Towarzystwo
Budownictwa
Społecznego
Motława

TBS/ 3304/DI/20/KŁ

Gdańsk 28 sierpnia 2020

Dotyczy: przetargu nieograniczonego na wykonanie prac przygotowawczych placu budowy, robót budowlanych obejmujących przebudowę, nadbudowę budynków mieszkalnych przy ul. Kurzej 14 i 15/16 w Gdańsku wraz z instalacjami wewnętrznymi, platformami dla niepełnosprawnych, z przyłączami: wodociągowym, kanalizacji sanitarnej, kanalizacji deszczowej, kanalizacji teletechnicznej, z docelowym ukształtowaniem i zagospodarowaniem terenu oraz na usługę pełnienia serwisu platform dla niepełnosprawnych, zbiorczego systemu anten do odbioru telewizji i urządzeń p. poż. oraz pielęgnacji zieleni wraz z wszelkimi robotami tymczasowymi i towarzyszącymi.

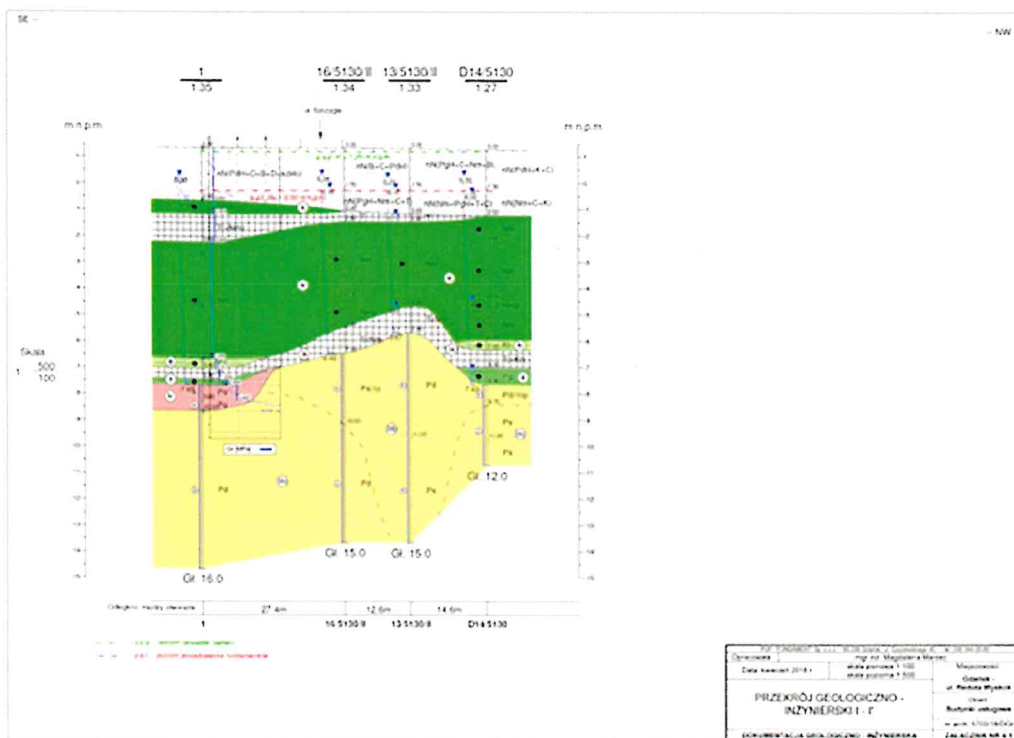
3 Pytanie: Oferenci robót palowych zwracają uwagę na zbyt płytkie rozpoznanie podłoża gruntowego. Realizacja opracowanej przez projektanta konstrukcji budynku koncepcji palowania wymaga zejścia ze spodem pali do poziomu nierozpoznanego w dostarczonej przez Zamawiającego dokumentacji geologiczno-inżynierskiej. Aby uniknąć ryzyka wystąpienia konieczności istotnej zmiany projektu palowania (i co za tym idzie – istotnego wzrostu kosztów prac fundamentowych) po wejściu Wykonawcy na budowę i wykonaniu własnych badań, prosimy Zamawiającego o uzupełnienie dokumentacji geologiczno-inżynierskiej o badania do poziomu ok. 20m poniżej terenu, gdyż obecna dokumentacja nie pozwala na opracowanie całościowej oferty wykonania robót.

Odpowiedź: Odwierty zostały wykonane przez geologa do 12 m, ponadto opierał się on na dokumentacji geologiczno inżynierskiej sporządzonej dla sąsiedniego obiektu przy ulicy Szczygła 1 (rysunek poniżej) gdzie odwierty wykonano do głębokości 16 m. Przyjęto układ warstw jak dla odwiertów dla budynku Szczygła 1 poniżej 12 m, tj. że poniżej znajduje się piasek.
